2005年7月

東芝マイクロコントローラ 900 ファミリー

8ビットタイマ制御方法の制約に関するご連絡

■PWMモード時の例

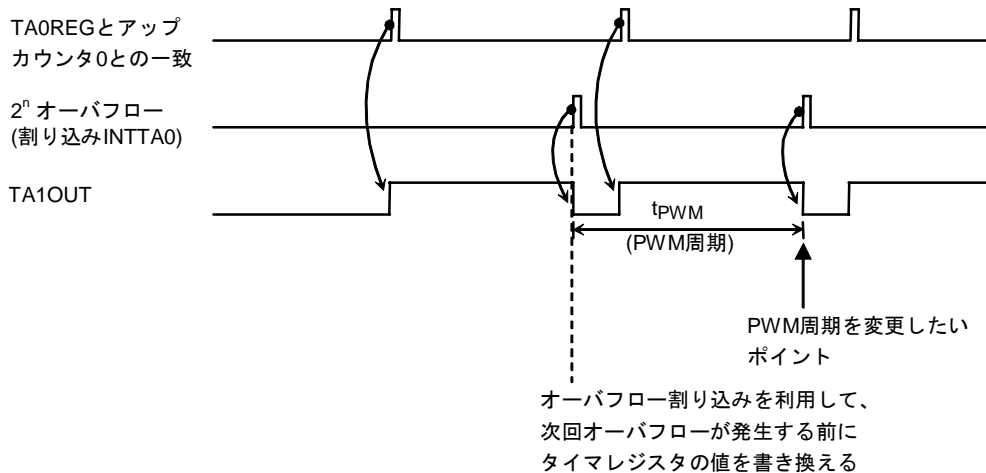
8ビットタイマにおいてPWMモードやPPGモードを使用時にダブルバッファを利用する場合は、注意が必要です。

タイマレジスタの設定値と、アップカウンタが一致して、オーバーフローが発生するタイミング直前にレジスタバッファのデータ更新を行うと、設定値と異なる波形信号が出力される場合があります。

その為、PWMモードではオーバーフロー割り込みを利用し、次回のオーバーフローが発生する6サイクル前までに ($f_{sys} \times 6$)、レジスタバッファの更新を終了するようにしてください。

また、PPGモードを使用の際も同様に、周期のコンペア一致割り込みを使用し、次回の周期コンペアが一致する6サイクル前までに、レジスタバッファの更新を終了するようにしてください。
